RENESAS TECHNICAL UPDATE

製品分類	MPU&MCU	発行番号	TN-H8*-272A/JA	Rev.	第1版
題名	H8/300H Tiny シリーズハードウェアマニュアルにおけるタイマ Z 相補 PWM モードの設定方法の訂正		情報分類	ドキュメント訂正追加等	
適用製品	H8/3687 グループ H8/36037 グループ H8/36049 グループ		対象ロット等	関連資料	H8/3687 グループハードウェアマニュアル RJJ09B0151-0400Z Rev.4.00 H8/36037, H8/36057 グループ ハードウェアマニュアル RJJ09B0121-0200Z Rev.2.00 H8/36049 グループハードウェアマニュアル RJJ09B0046-0100Z Rev.1.00
			全ロット

図 13.32(2) 相補PWMモードの動作例(3) (TPSC2=TPSC1=TPSC0=0 以外)

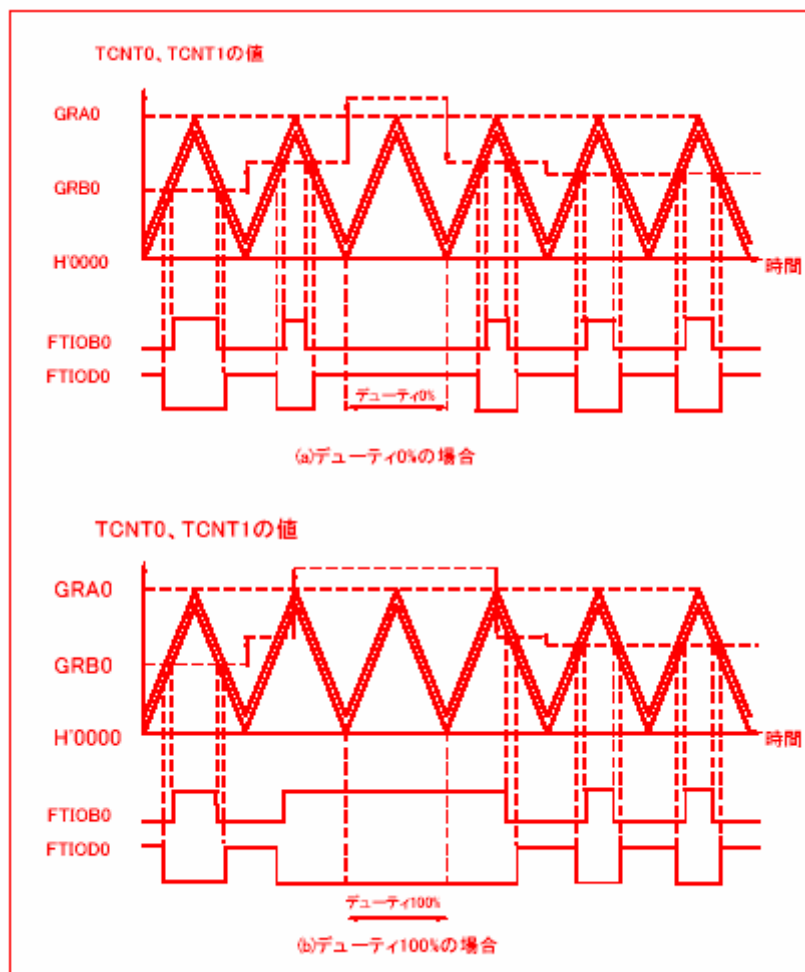
5 . 13-45 ページ(H8/3687 グループ)、12-45 ページ(H8/36037 グループ)、14-45 ページ(H8/36049 グループ)

相補PWMモードの動作例(2)の後の相補PWMモードの動作例(3)の追加

(注) 図 13.32(2)は H8/3687 グループの図番号のため、H8/36037 グループでは図 12.32(2)、H8/36049 グループでは図 14.32(2)に置き換えてください。

【追加】

コンペアバッファ動作図の誤記訂正

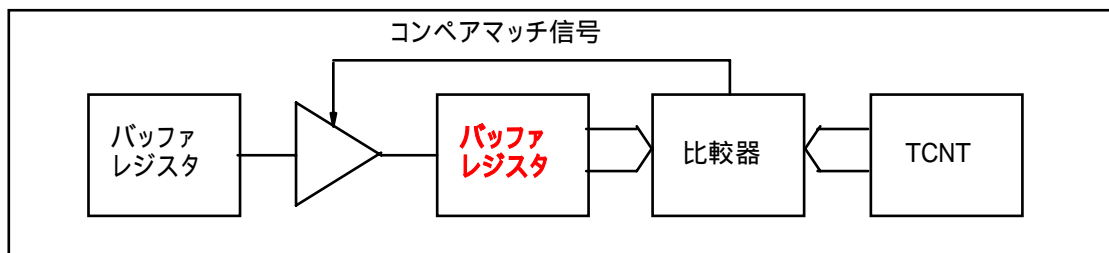
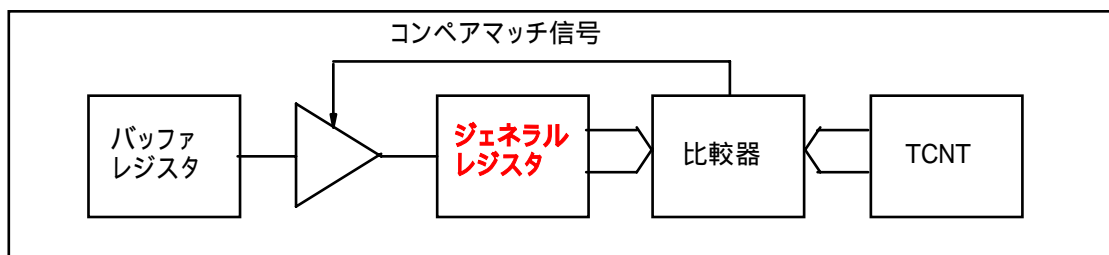
8. 13-47 ページ(H8/3687 グループ)、12-47 ページ(H8/36037 グループ)、14-47 ページ(H8/36049 グループ)

【変更前】

【変更後】

インプットキャプチャバッファ動作図の誤記訂正

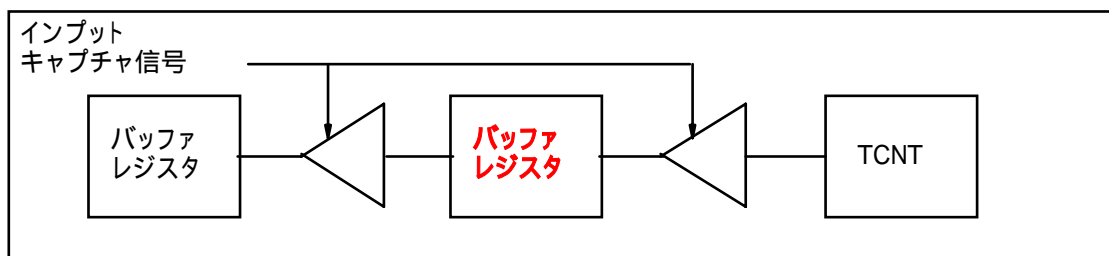
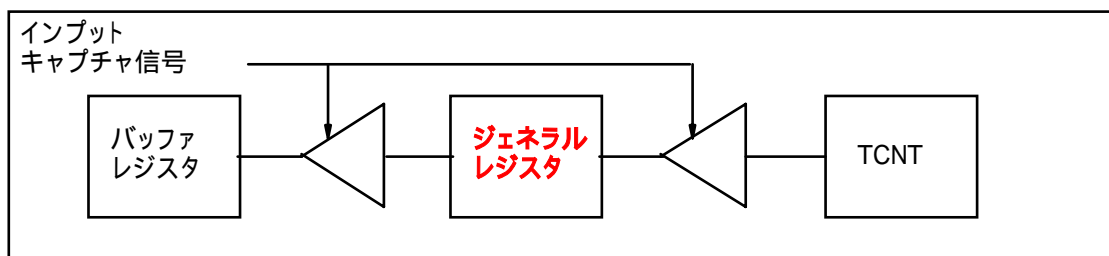
9. 13-48 ページ(H8/3687 グループ)、12-48 ページ(H8/36037 グループ)、14-48 ページ(H8/36049 グループ)

【変更前】

コンペアバッファ動作

【変更後】

インプットキャプチャバッファ動作
